**PROGETTO DEFINITIVO
POTENZIAMENTO DELL'IMPIANTO DI DEPURAZIONE E DEL RECAPITO FINALE
A SERVIZIO DELL'AGGLOMERATO DEL COMUNE DI SQUINZANO (LE)**

RELAZIONE ILLUSTRATIVA

03	GIU.2025	Emesso a seguito Osservazioni CDS del 14 maggio 2025			
02	MAG.2024	Emesso a seguito Osservazioni CDS del 30 aprile 2024			
01	SETT.2023	Emesso a seguito Osservazioni CDS del 5 luglio 2023			
00	MAG.2021	Emesso per Progetto DEFINITIVO			
N. Rev.	Data	Descrizione	Disegnato	Controllato	Approvato

Figura 1_Localizzazione opere di captazione di acque sotterranee

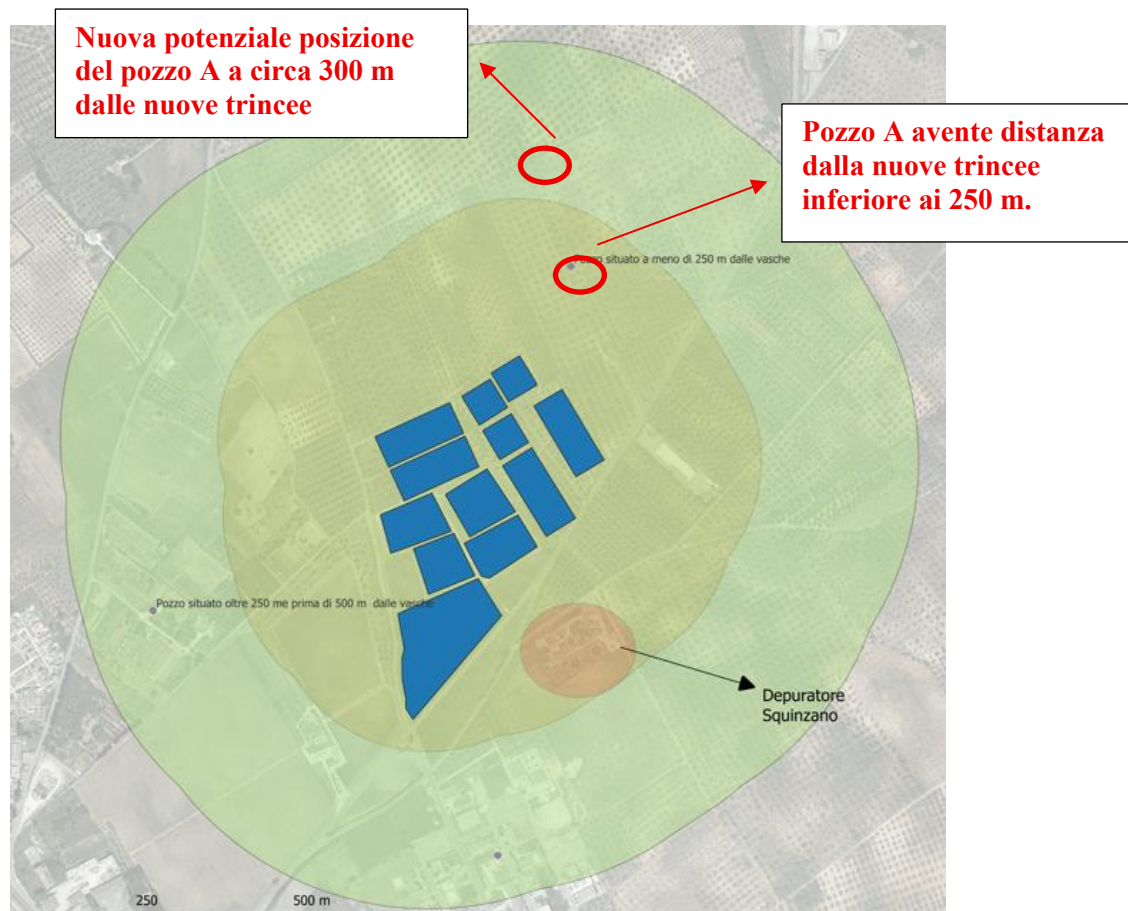
- *Sia verificato che nel raggio di 200 m dal sito di intervento non siano presenti opere di captazione di acque sotterranee destinate a consumo umano.*

Si è provveduto alla redazione di un nuovo elaborato P.18 in cui si riporta l'inquadramento topografico delle opere di captazione nel raggio di 250 m per i pozzi ad uso irriguo e domestico e di 500 m per i pozzi destinati alla captazione di acque per consumo umano, come previsto da R.R. n. 13/2017, art. 9, comma 1. In particolare, da tale analisi sono stati rilevati n.3 pozzi privati ad uso irriguo di cui il più prossimo alle trincee dista circa 160 m. Come evidenziato dal Presidente della Conferenza di Servizi, una volta attivate le nuove vasche tale pozzo dovrà essere chiuso con Ordinanza Sindacale su disposizione della Provincia di Lecce, quindi è stato proposto, allo scopo di evitare possibili contenziosi con il titolare del pozzo, lo spostamento dello stesso a nord della medesima particella con chiusura di quello autorizzato, come evidenziato dall'apposito elaborato planimetrico e nella Figura 1.

Figura 5 _ Localizzazione agglomerato di Squinzano su cartografia PTA

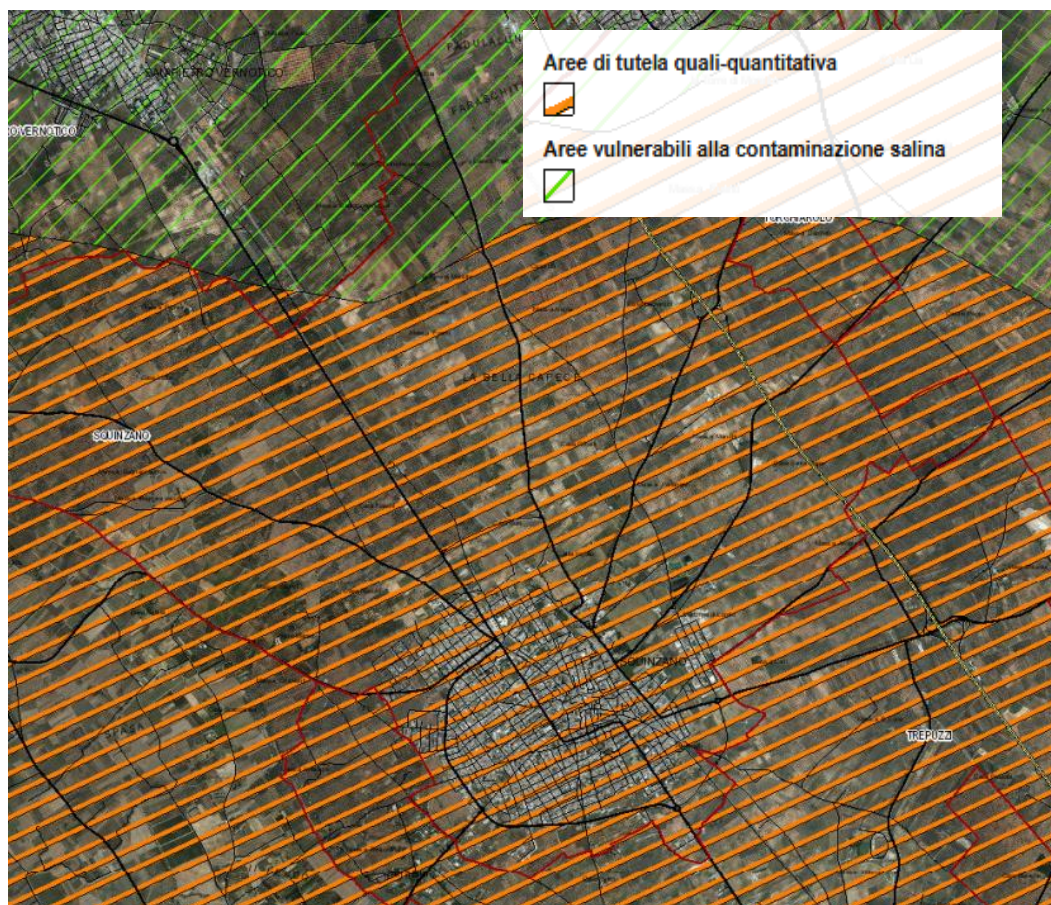
- *Si rammenta che l'agglomerato di Squinzano ricade in area soggetta a contaminazione salina dell'Acquifero del salento (ex PTA), si richiede di attuare sia nella fase di cantiere (corso d'opera) che nella fase di esercizio dell'impianto (post operam) tutti gli accorgimenti atti a preservare la integrità della falda.*

A tal proposito si evidenzia che l'agglomerato di Squinzano rientra **nell'area di tutela qualitativa del PTA e no in aree soggette a contaminazione salina dell'Acquifero del Salento (ex PTA)**, come si evince dalla Figura sotto riportata. Comunque, nella fase di cantiere (corso d'opera) e nella fase di esercizio dell'impianto (post operam) verranno attuati tutti gli accorgimenti atti a preservare l'integrità della falda ed in particolare la misura dei cloruri/conducibilità
